志賀原子力発電所2号炉 敷地周辺の地質・地質構造について

敷地近傍の断層の評価 (コメント回答)

2023年3月22日
北陸電力株式会社

福浦断層・断層o 位置図

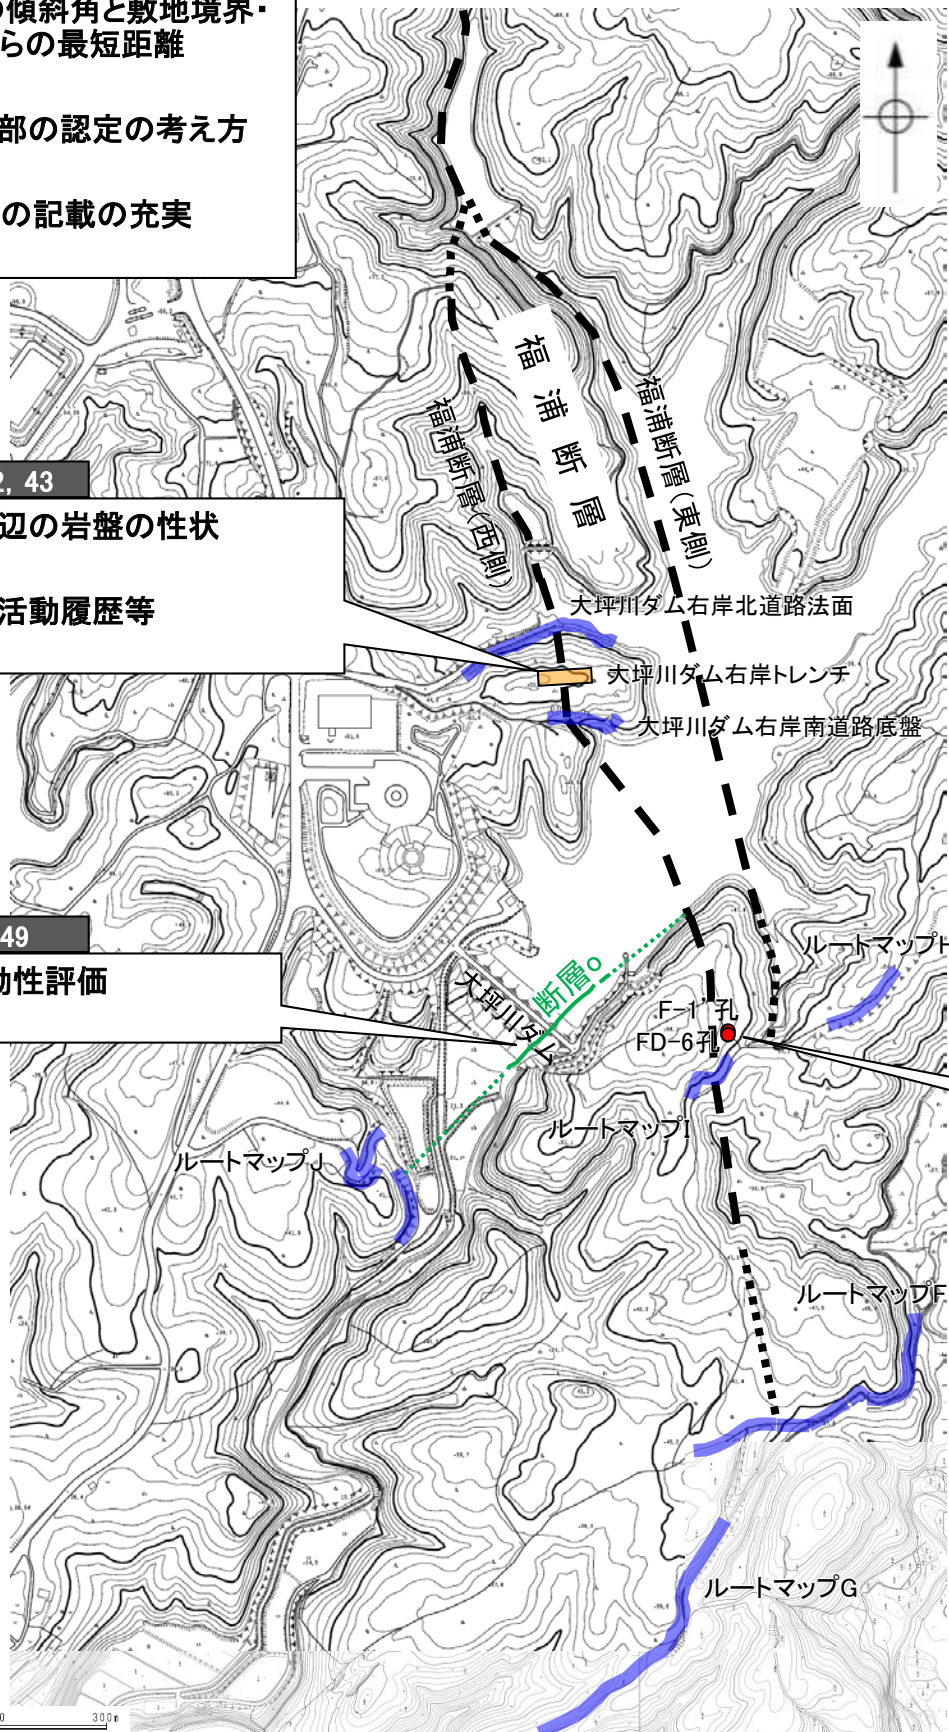
コメントNo.36, 41, 44

コメントNo.37, 42, 43

コメントNo.48, 49

富来川南岸断層 位置図

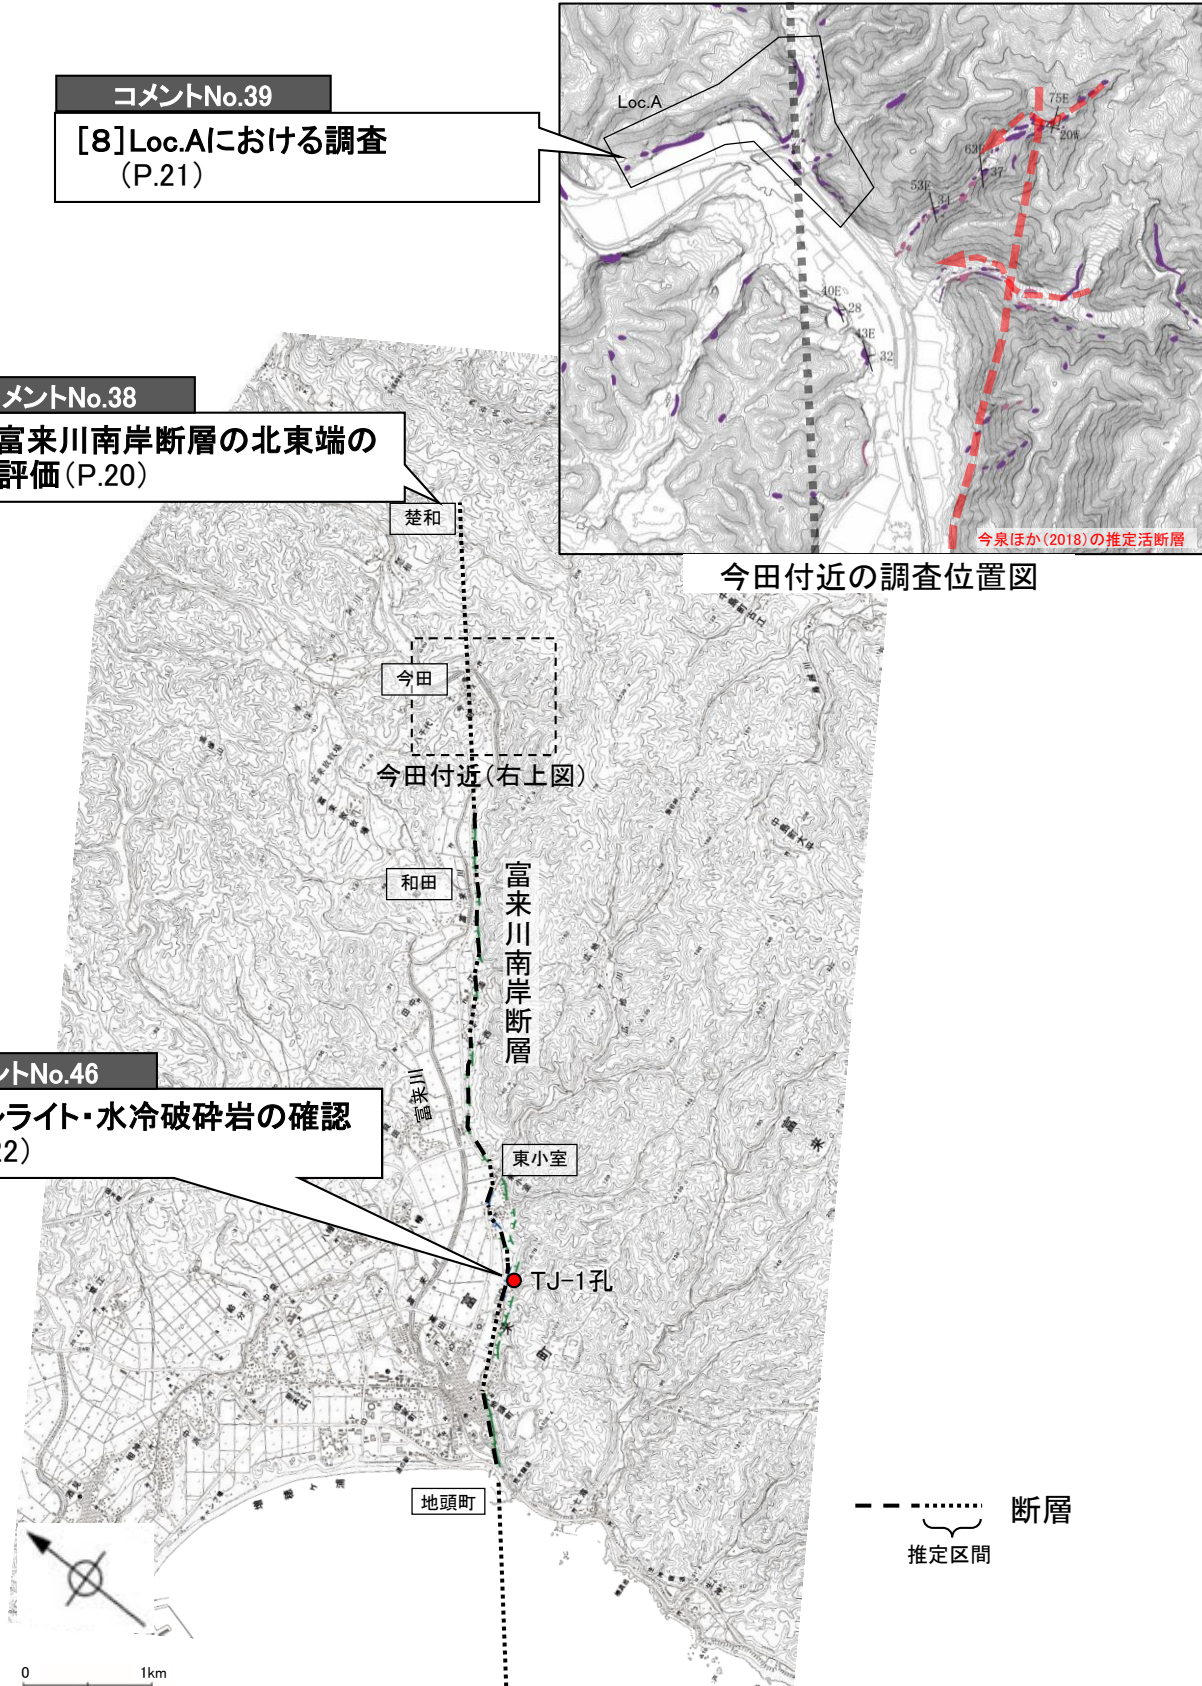
コメントNo.39

コメントNo.38

大坪川ダム右岸トレンチ 北壁面スケッチ

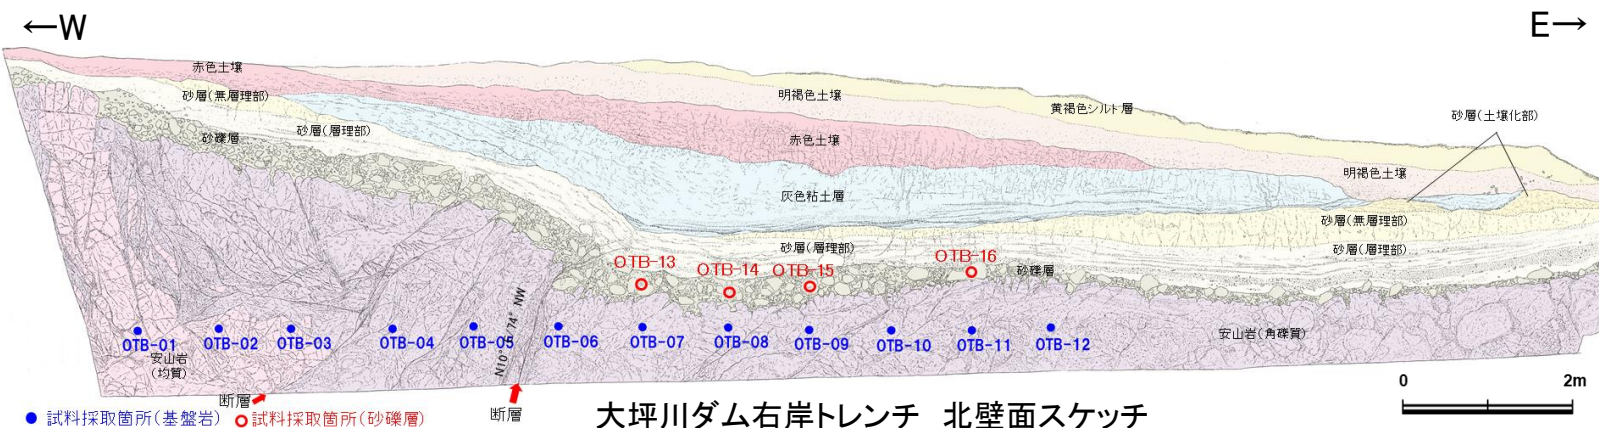
大坪川ダム右岸トレンチのXRD分析・XRF分析データについて、北壁面の西側から東側へ順に整理して示すこと。

断層上下盤の岩盤中で採取した試料の化学分析値等から、岩盤中に認められる粘土質の物質がどのような物質であるか確認し、説明すること。

- 大坪川ダム右岸トレンチの北壁面において、福浦断層の上下盤における岩盤の地質や変質状況の違いを調査するため行ったXRD, XRF分析データについて、北壁面の西側(上盤側)から東側(下盤側)へ順に整理して示した。
- XRDの結果、断層上下盤とも、安山岩に初生的に含まれる斜長石がほとんど検出されず、強く変質を受けていることを示唆する。また、断層下盤では上盤に比べて、ソーダ明礬石、パイロフィライト、カオリナイトといった酸性の熱水変質作用を受けたことを示す鉱物がより強く検出されることから、断層下盤の方が変質を強く受けていると判断した。
- XRF分析の結果、断層上下盤とも一般的な安山岩に比べてSiO₂の含有量が小さい一方で、Al₂O₃の含有量が大きく、上記のXRD分析を踏まえると、これは変質の影響によるものと推定した。また、断層上下盤では、CaO, Na₂O, K₂O, P₂O₅について下盤の方がやや大きい傾向が認められるが、SiO₂やその他の元素の含有量に系統的な差は認められない。
- 以上を踏まえると、大坪川ダム右岸トレンチにおける福浦断層周辺の基盤岩については、上下盤とも変質を受けているが、下盤の方がやや強く変質を受けていると判断した。また、上下盤における地質の違いについては、両者とも酸性の熱水変質作用を受けた岩相となっており、明らかな岩相の違いは認められない。
- また、大坪川ダム右岸トレンチにおいて岩盤中に認められる粘土質の物質について、詳細を解明するために、どのような物質であるか、及びその成因について検討した結果、これらは主に白色～褐色の粘土質の物質(粘土部)からなり、XRD分析結果を踏まえると、別所岳安山岩類の安山岩が酸性の熱水変質作用を受けて形成された変質鉱物が主体であると判断した(次頁)。

・大坪川ダム右岸トレンチにおいて岩盤中に認められる粘土質の物質は、主に白色～褐色の粘土質の物質(粘土部)からなり、XRD分析結果を踏まえると、別所岳安山岩類の安山岩が酸性の熱水変質作用を受けて形成された変質鉱物が主体であると判断した。

福浦断層の性状一覧表

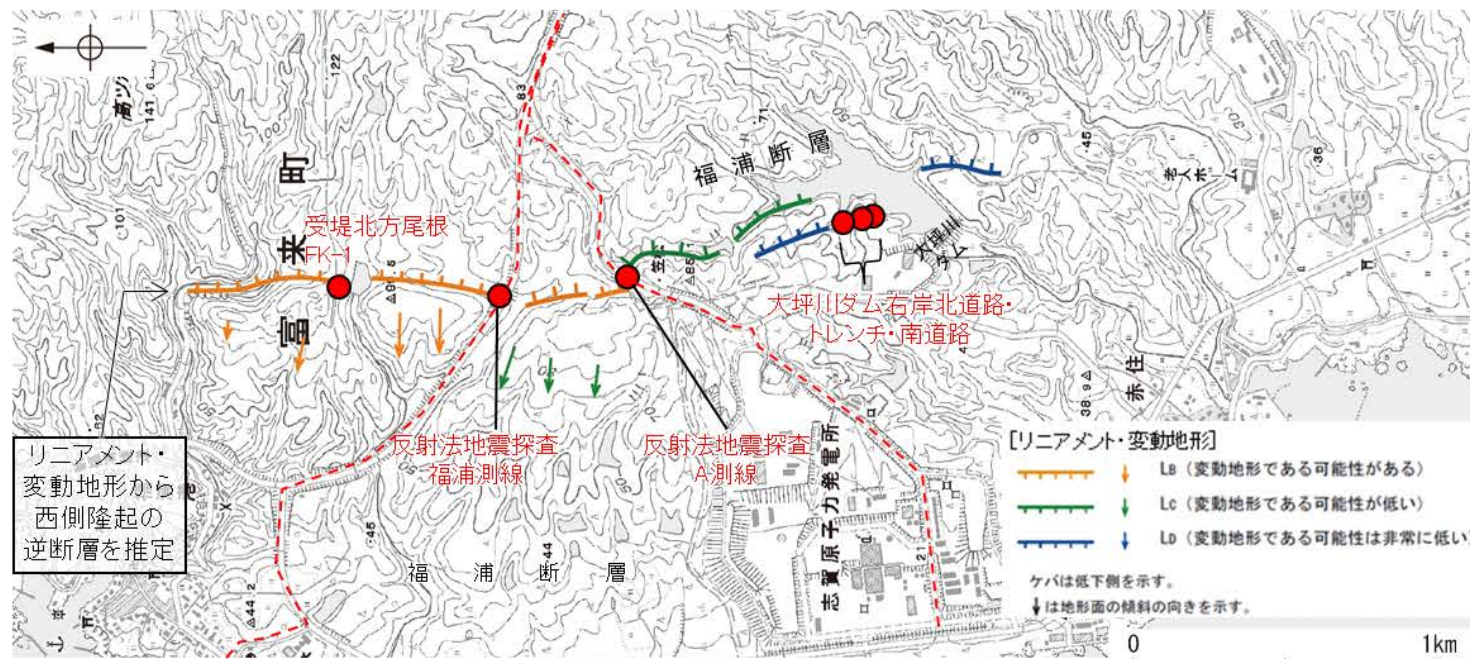
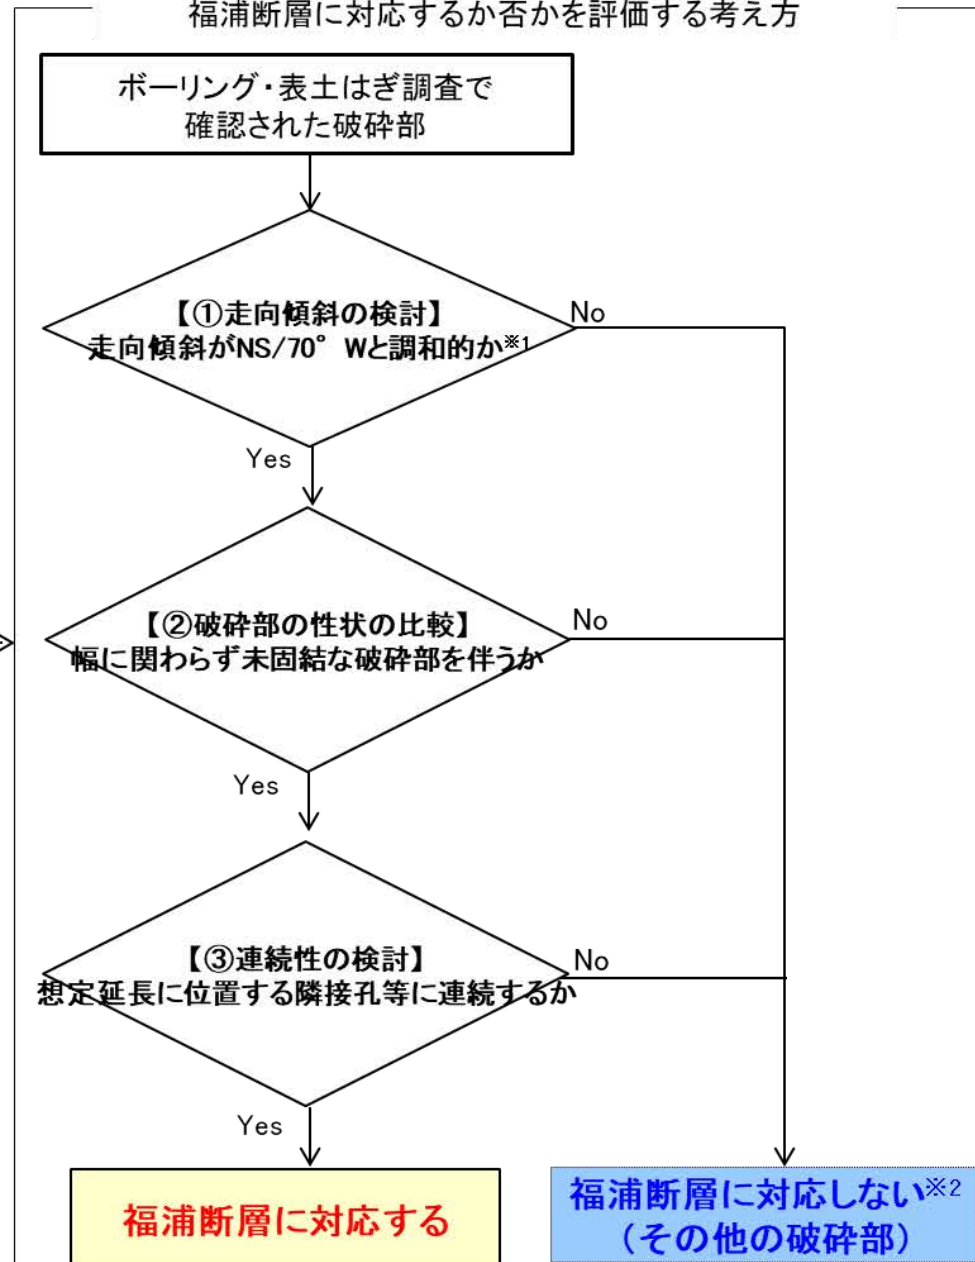
福浦断層とその他の破碎部との違いが分かるように、性状、破碎部の幅などの特徴を整理して記載し、福浦断層南部の認定の考え方について整理すること。

- 福浦断層のリニアメント・変動地形が認められなくなる大坪川ダム以南での断層の追跡においては、リニアメント・変動地形が連続的に分布する大坪川ダム以北の調査で確認された福浦断層の特徴に基づき、ボーリング・表土はぎ調査で確認された破碎部が福浦断層に対応するか、その他の破碎部であるかを評価した。
- 評価にあたり、破碎部の走向傾斜、破碎部の性状、及び連続性の観点を踏まえた認定の考え方を以下のように整理した。

項目	特徴
走向・傾斜	<ul style="list-style-type: none"> ■ リニアメント・変動地形はおおむね南北走向である。 ■ 地質調査、反射法地震探査で確認された断層は、おおむね南北走向で、西に70度程度傾斜する。
破碎部の性状	<ul style="list-style-type: none"> ■ 破碎部全体の幅は1~35cmである。 ■ 幅1-2cmの未固結の粘土状破碎部を伴う。
連続性	<ul style="list-style-type: none"> ■ リニアメント・変動地形付近に連続的に認められる。

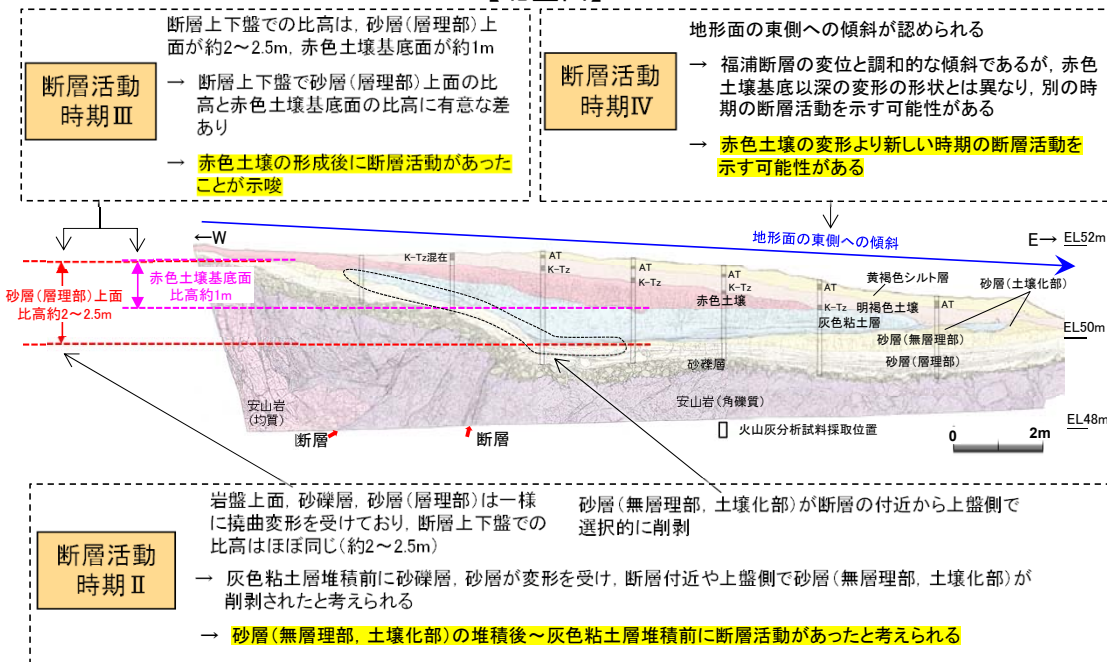
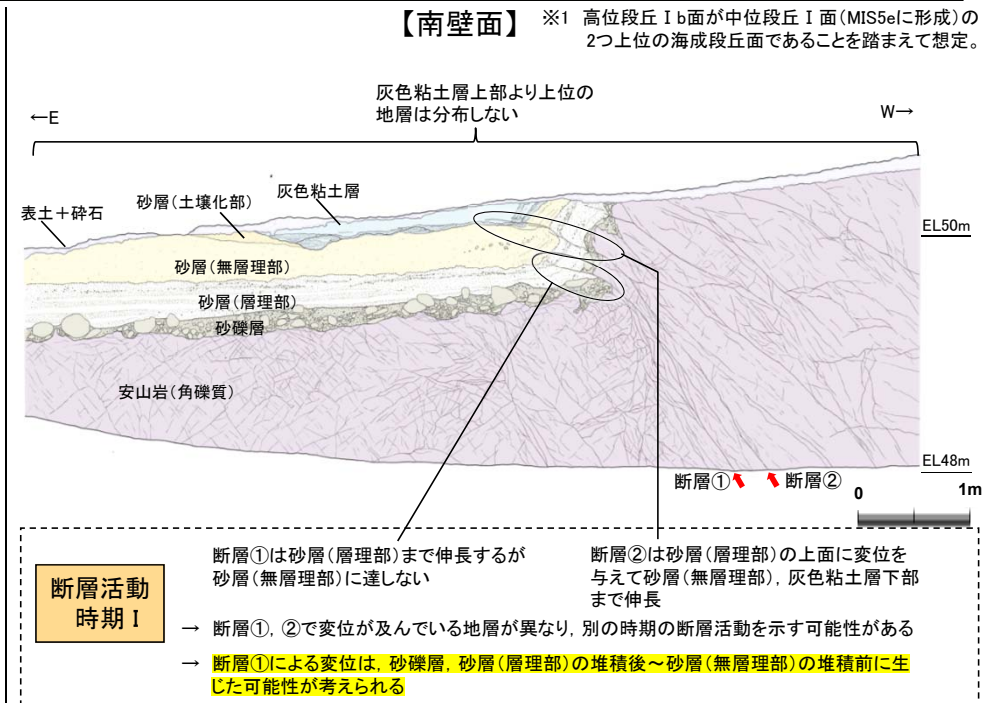
大坪川ダム右岸トレンチから推定される福浦断層の活動履歴等について、北壁面だけでなく南壁面の観察結果も含めて、総合的な説明を行うこと。

○福浦断層の活動履歴等について解明するために、大坪川ダム右岸トレンチでの北壁面及び南壁面の調査結果に基づき検討した結果、福浦断層は、少なくとも下記 I～IVの期間に活動した可能性があると判断した。

・福浦断層は、北壁面、南壁面での調査結果から、少なくとも下記 I～IVの期間に活動した可能性があると判断した。

・北壁面、南壁面での調査結果から、本調査地点で確認できる福浦断層の断層変位量について、岩盤上面、砂礫層、砂層(層理部)で約2～2.5m、赤色土壌基底で約1mと推定した。

- ・砂礫層、砂層の変位量から推定される平均変位速度: 2.5m/30万年 = 0.0083m/千年
- ・赤色土壌基底面の変位量から推定される平均変位速度: 1m/12万年 = 0.0083m/千年

中位段丘I面、高位段丘Ia面、Ib面の高度分布

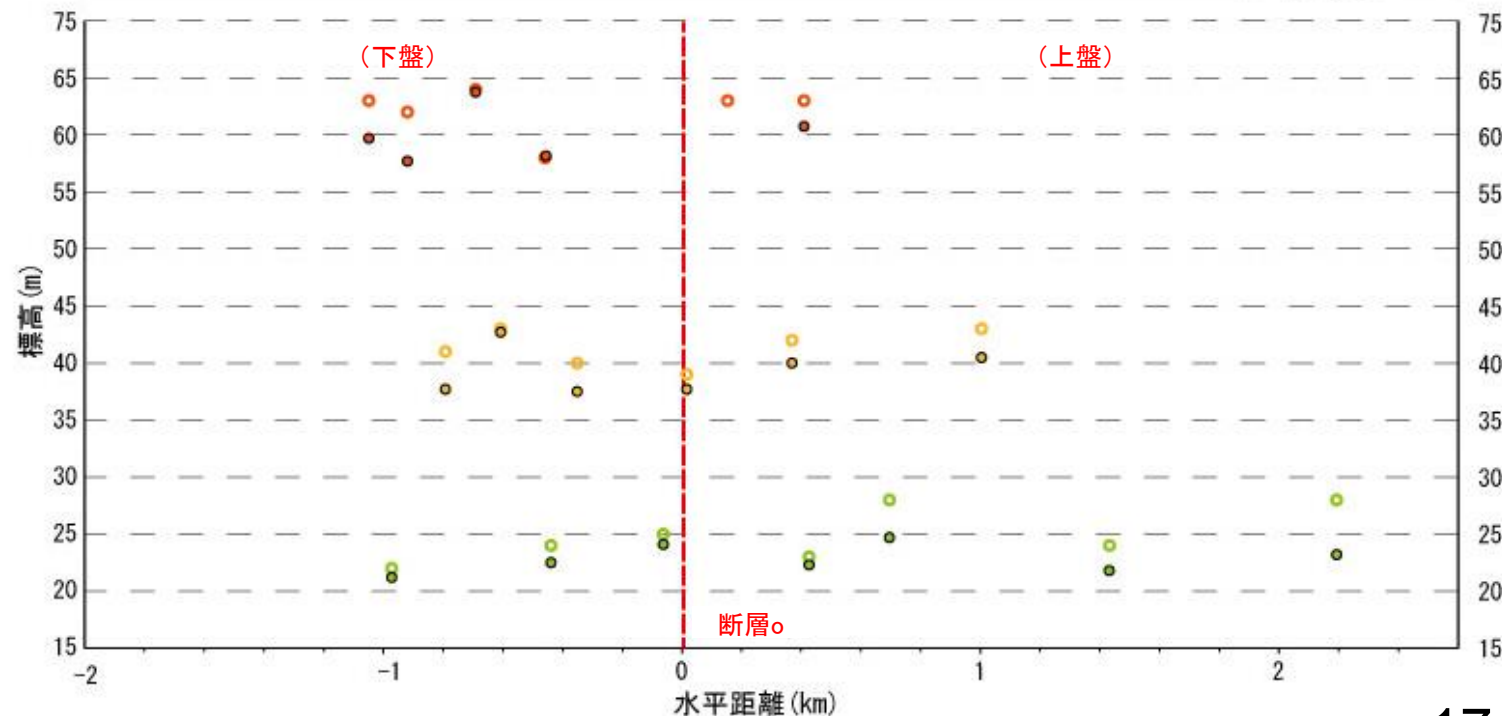
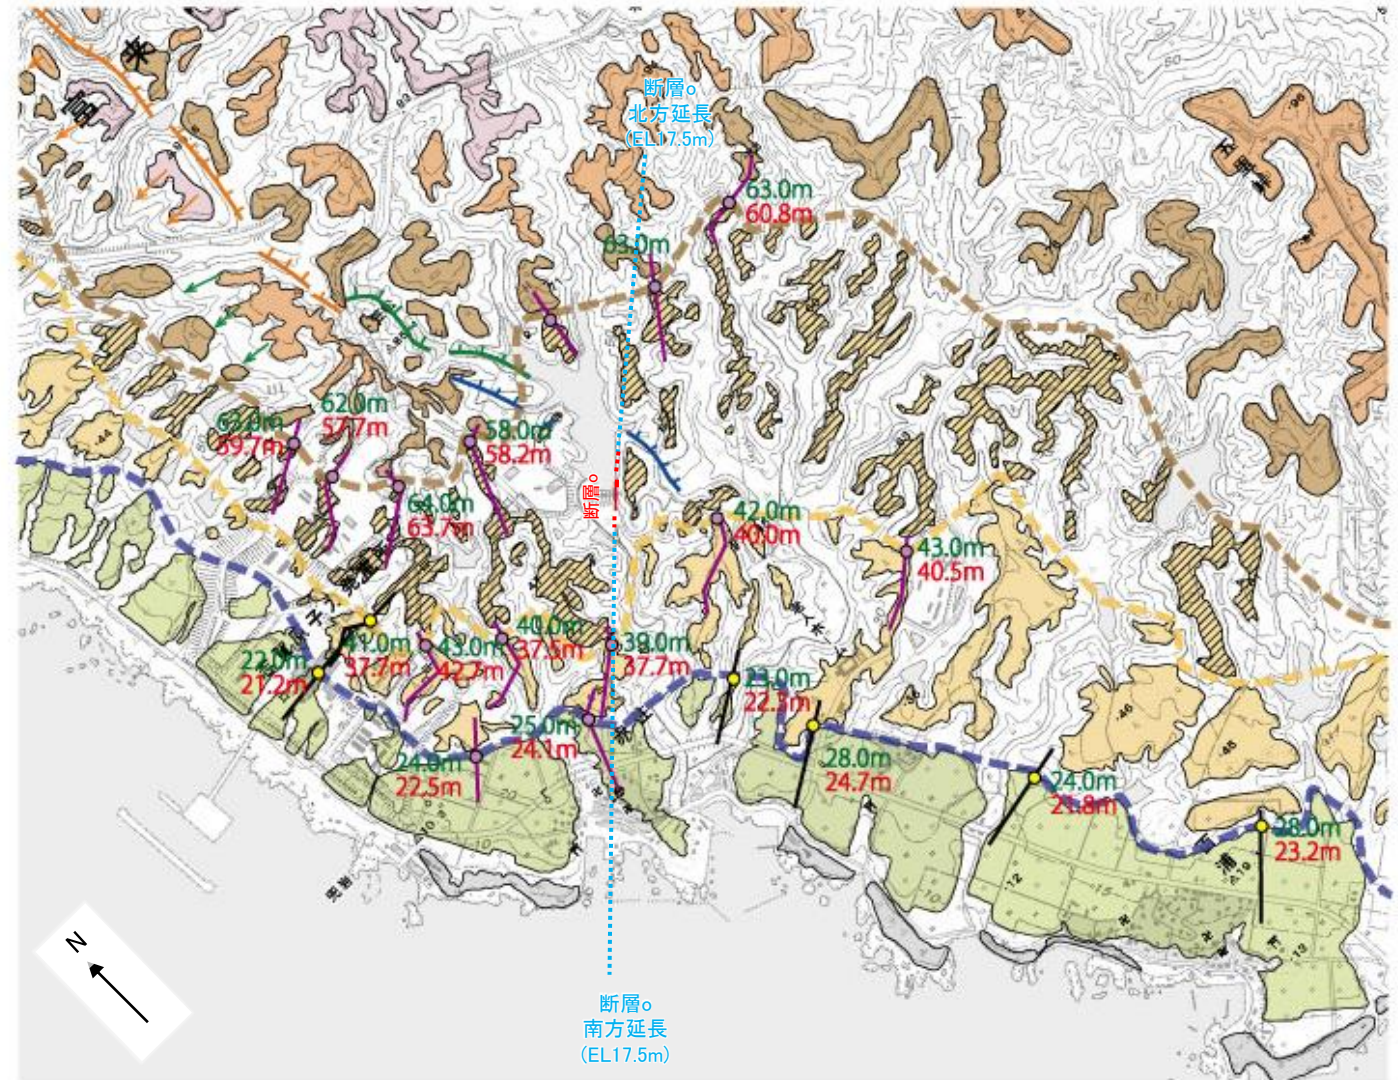
地形面の変位の有無による評価にあたっては、データ拡充を行った上で、以下の点について説明を充実させること。

- 断層o及びその延長位置を境に、中位段丘I面、高位段丘Ia面及びIb面の旧汀線高度、段丘面内縁標高に有意な高度分布の差の有無について検討すること。

○断層oの活動性について地形面の変位の有無による評価を行うために、段丘面内縁標高、旧汀線高度*の検討を行った結果、断層o及びその延長位置を挟んで分布する中位段丘I面、高位段丘Ia面、Ib面の段丘面内縁標高、旧汀線高度に、断層oの上盤側(南東側)が一様に高い傾向は認められない。
